屯門區議會
2020-2021 年地區設施管理委員會
第六及第七次合併會議記錄

(A) 屯門第 27 區地盤乙二休憩用地工程計劃概念設計

「屯門第27區 地盤乙二 休憩用地」工程計劃 概念設計 2021年2月9日

觀景台

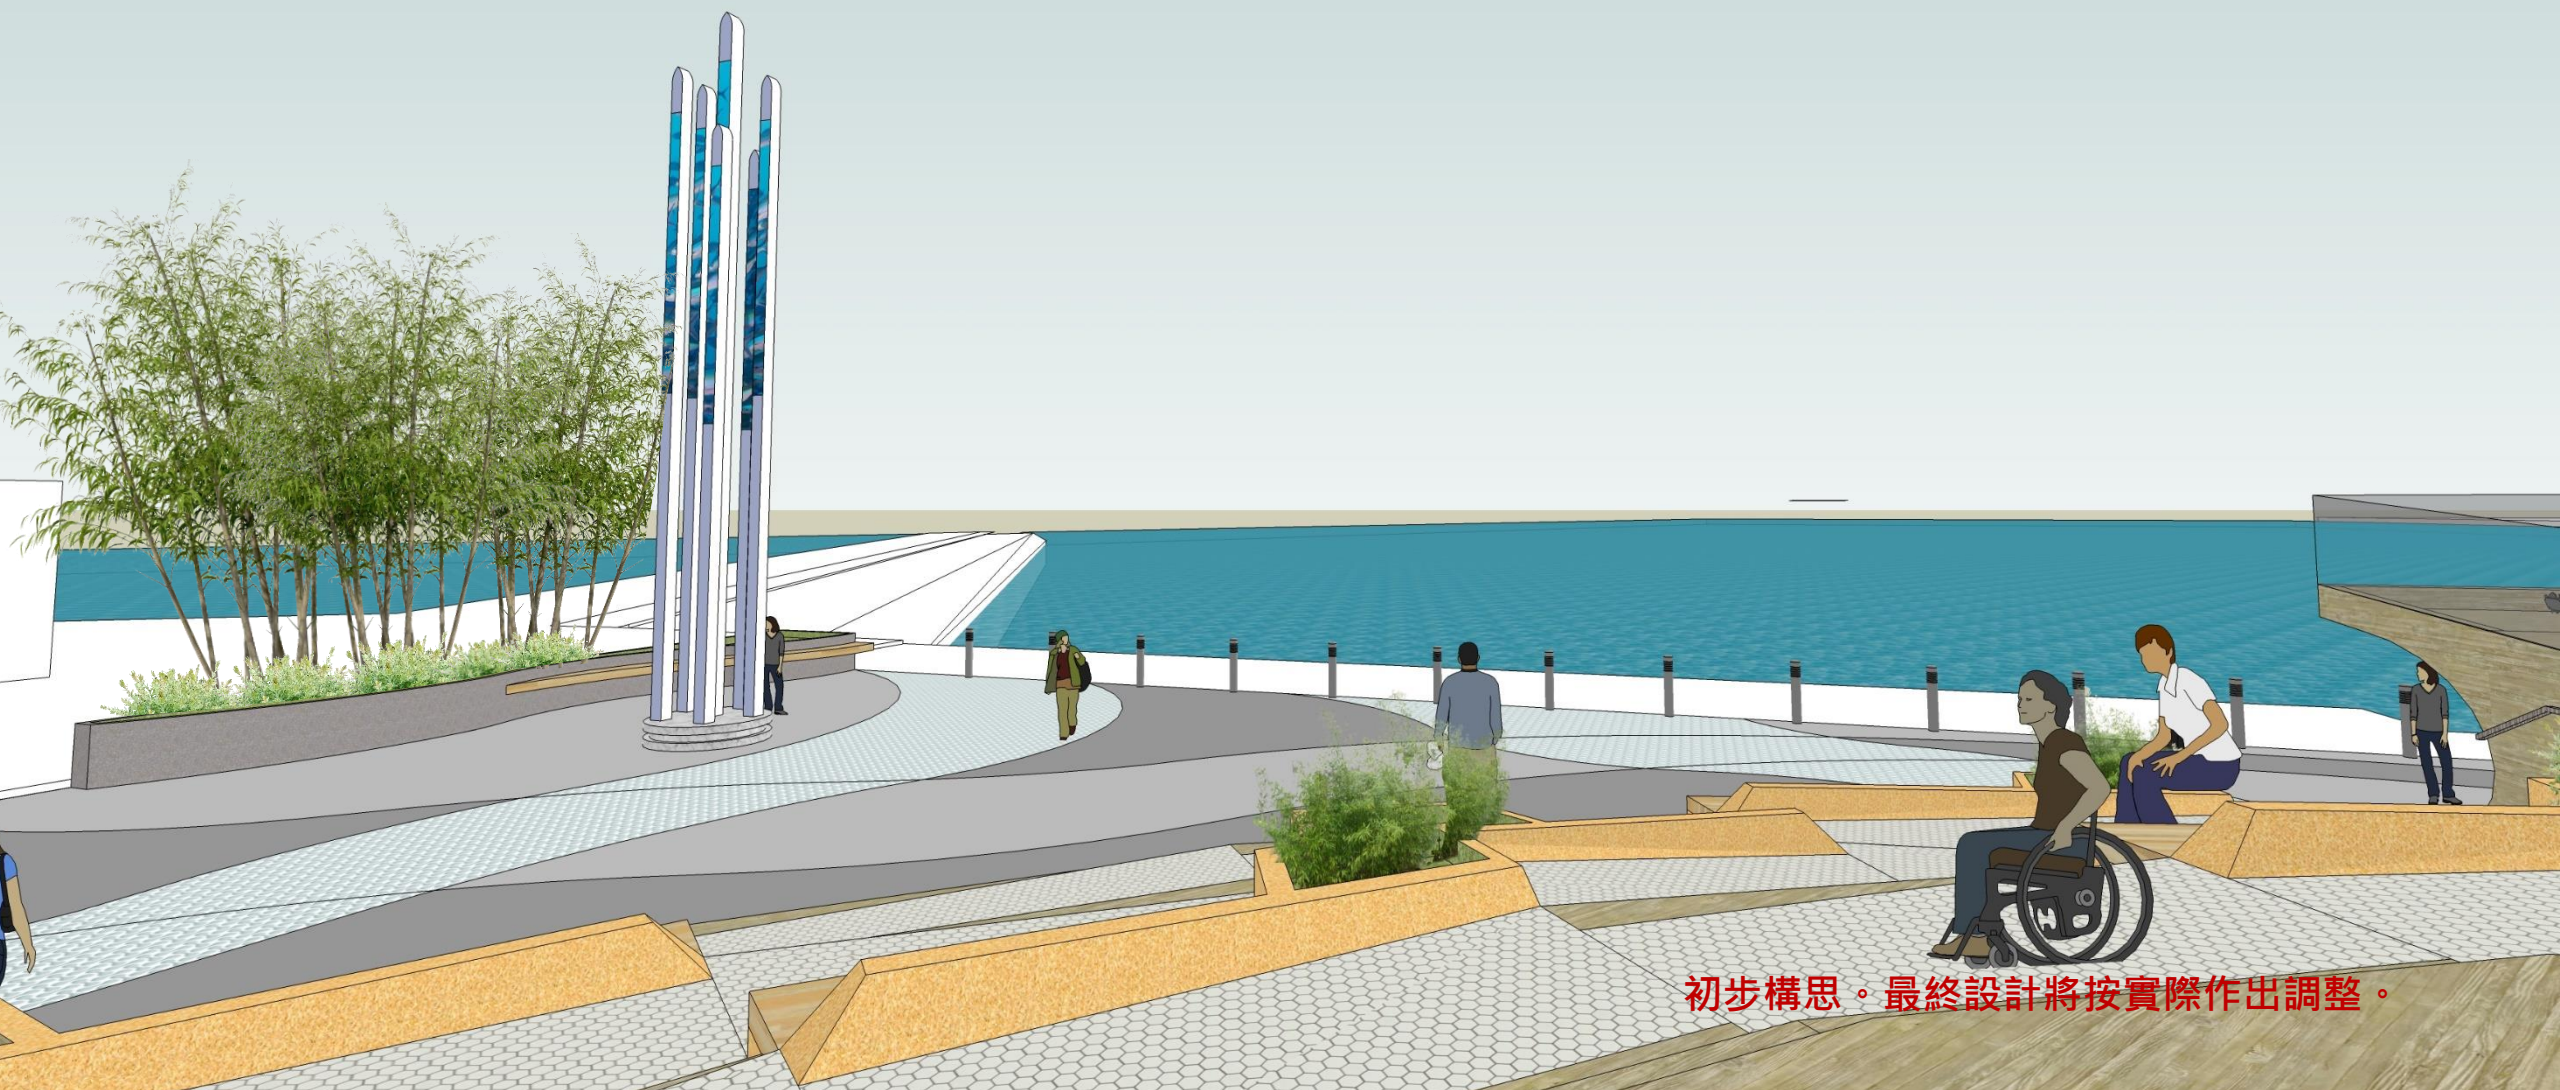
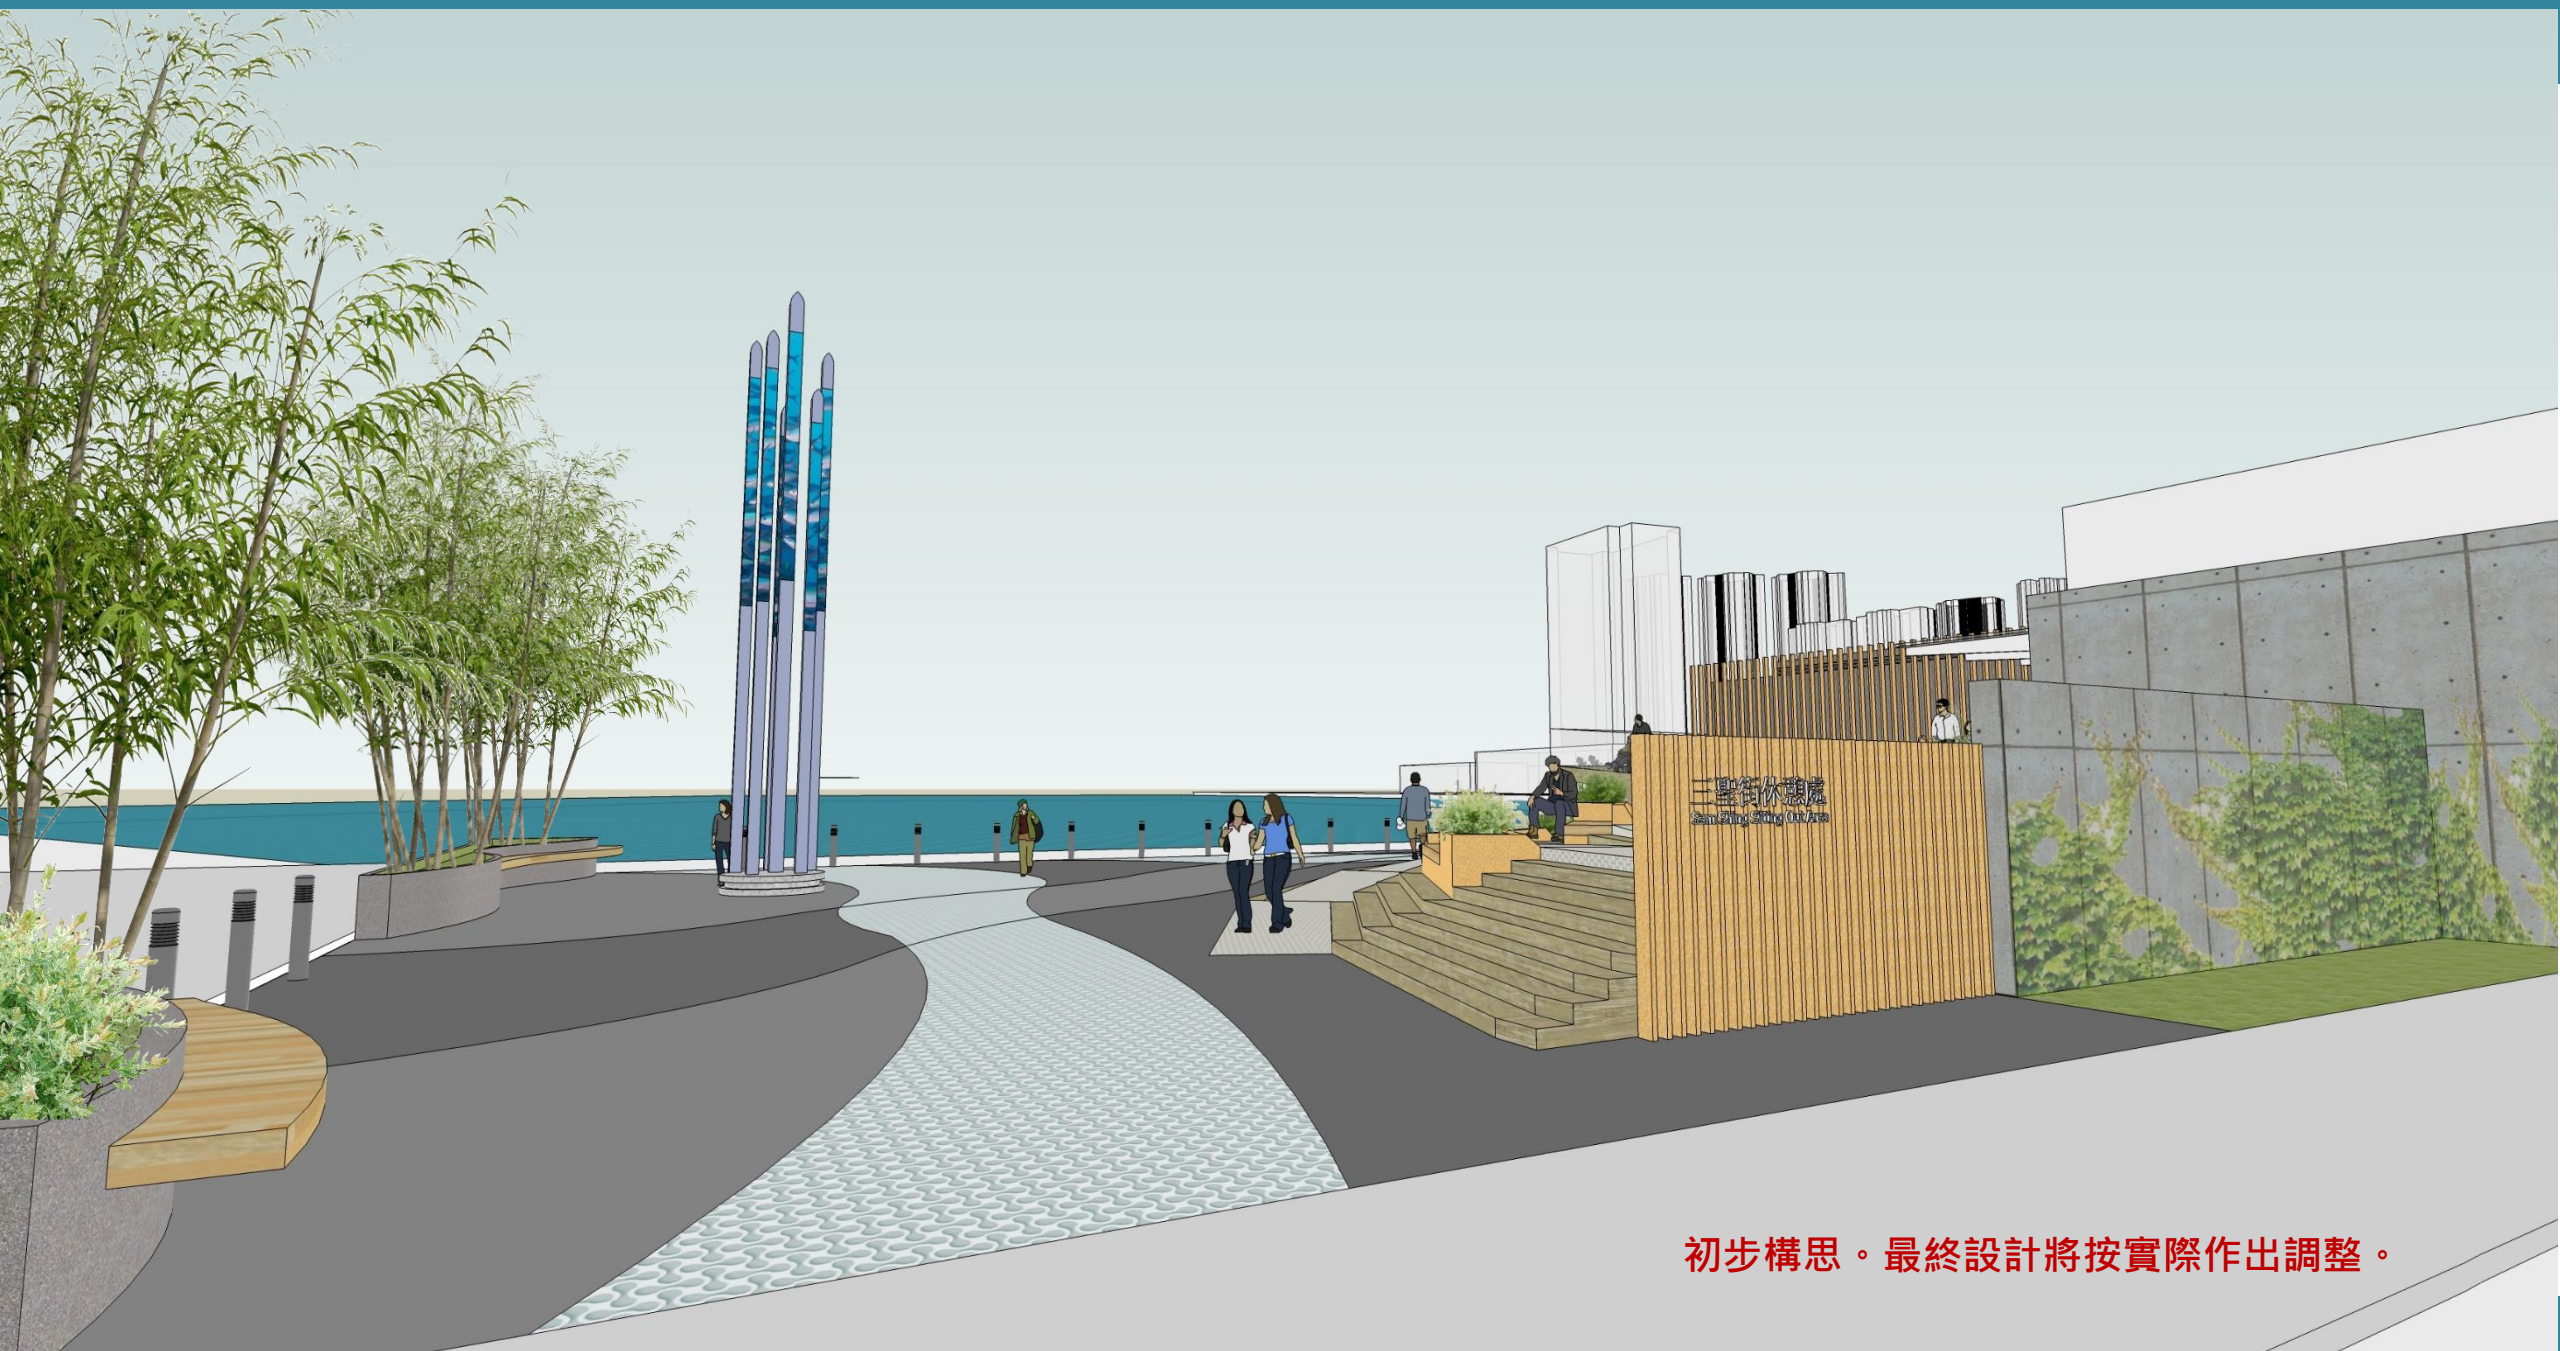
20. 巫堃泰議員表示，是項文件尚未上載至屯門區議會網站，希望秘書處作出跟進。此外，他指出休憩用地對出海面有漁船停泊，擔心觀景台的高度不足，使景觀受阻。有關燈塔的設計，他理解如建造傳統燈塔，或會影響船隻航行。然而，他擔心燈塔會造成光污染，就此希望獲得更詳細的資料，包括光度及亮燈時間等。最後，他表示附近道路汽車違泊及擺放貨物的問題嚴重，建議相關部門協調及執法。

28. 巫堃泰議員建議秘書處在網站加入註釋，以便更清晰地標示文件位置。此外，他表示廁所位於觀景台旁邊，擔心臭味會散播。他亦建議建築署參考大埔公園一條旋轉斜道的設計，提高觀景台的高度。另外，他認為休憩用地擬用的顏色和周邊環境並不協調，建議改善。最後，他認為署方可考慮是否有必要建造燈塔以及燈塔與周邊環境是否協調。

30. 朱順雅議員查詢觀景台可容納的人數。此外，她表示廁所對出一個垃圾站，加上魚檔的腥味，她擔心各種臭味會散播到公園。另外，她對於燈塔的設計有保留，指沿海各地也有民居，認為即使把顯示器的部分面向海面，也會影響居民。

人欣賞景色。由於署方須在場地提供無障礙通道，如觀景台的高度過高，便須加長斜道或加設升降機。考慮到地盤面積有限，加長斜道並不可行，而加設升降機則不符合成本效益。有關燈塔的設計，由於地盤位於海旁，建造傳統燈塔或會影響船隻航行。而建造燈塔的目的是吸引市民，他相信現代設計比傳統設計吸引。他續指在委員揀選設計後，署方可再調節燈塔的光度，並把顯示器的部分面向海面，減少燈光對居民造成影響。有關垂直綠化的意見，按過往經驗，植物的保養工作一般不錯，但署方會就此多加留意。此外，署方對於不建造燈塔的建議持開放態度。

29. 建築署劉敏權先生表示，署方會研究及調整燈塔的高度，並與康文署商討顯示器展示的內容。有關加入互動元素的建議，署方會研究供應商提供的設備有否相關功能。有關廁所鄰近觀景台的問題，他指廁所的通風口位於建築物的上方，而廁所亦較觀景台高，

因此臭味不會散播至觀景台。雖然如此，署方在進行深化設計時會就此多加留意。有關和周邊環境配合的建議，他表示署方會作出調整。有關參考大埔公園的建議，他表示除了現時地盤面積較小的限制外，署方希望市民在公園外的三聖街直接看到海景，因此不擬建造太大型的建築。

31. 建築署劉敏權先生表示，在設計上，斜道也是觀景台的一部分，因此觀景台可容納的人數很多，而觀景台最高的平台位置則可容納約 15 人。署方亦留意到垃圾站的問題，因此在設計上予以分隔。
